**AKTUALISIERTE INFORMATIONEN – DRINGENDE
Sicherheitsmitteilung**

Trilogy Evo, Trilogy Evo O2 und Trilogy EV300
Beeinträchtigung des Flow-Sensors durch Aerosolablagerungen

Dezember 2024

Referenz: Beeinträchtigung des Flow-Sensors durch Aerosolablagerungen
Trilogy Evo, Trilogy Evo O2 und EV300
2024-CC-SRC-013

Abbildung 1: Zulässige Platzierungen eines integrierten Verneblers

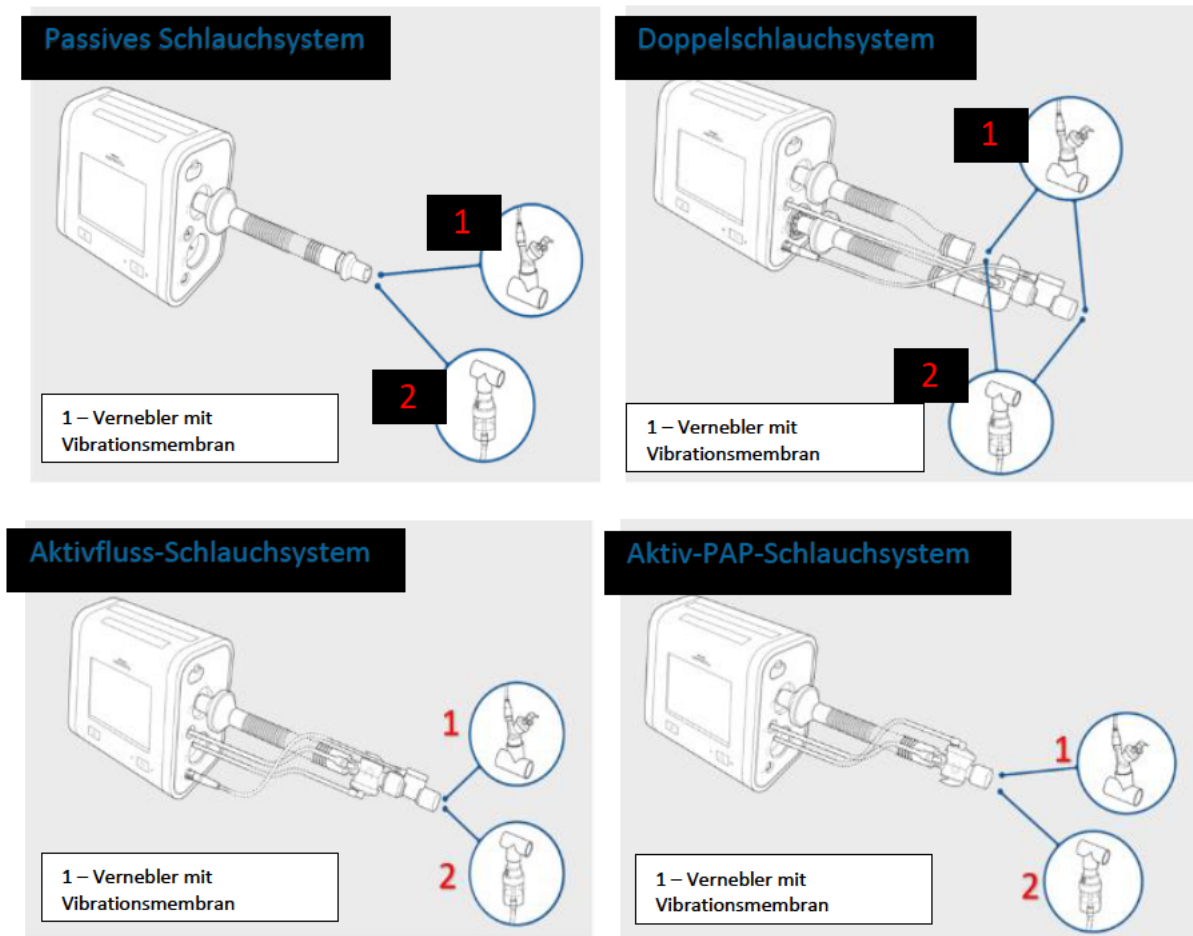
- Bei Verwendung des integrierten Verneblers mit passiven Schlauchsystemen für Atemzugvolumina größer oder gleich 700 ml oder
- Wenn der integrierte Vernebler an der trockenen Seite des Warmluftbefeuchters angebracht wird oder
- Wenn der integrierte Vernebler am „Inspirationsanschluss (zum Patienten)“ (Geräteauslass) angebracht wird oder
- Wenn der integrierte Vernebler an einer *anderen Stelle als* denen angebracht ist, die in den Abbildungen in Abschnitt 4 gezeigt werden.

- Bei Verwendung von integrierten Verneblern:
 - Das Schlauchsystem muss wie auf den Bildern in **Abbildung 1** gezeigt konfiguriert werden.
 - Bei verordneten Atemzugvolumen von mehr als 700 ml mit einem passiven Schlauchsystem stellen Sie den Patienten auf ein alternatives Schlauchsystem um (Aktiv-PAP-, Aktivfluss- oder Doppelschlauchsystem).

- Wenn bei einem passiven Schlauchsystem Atemzugvolumen von mehr als 700 ml verwendet werden, kann es zu Aerosolablagerungen kommen, selbst wenn der Vernebler wie abgebildet platziert wird.

Die obigen Bilder sind auch separat in Anhang A zu Referenzzwecken aufgeführt.
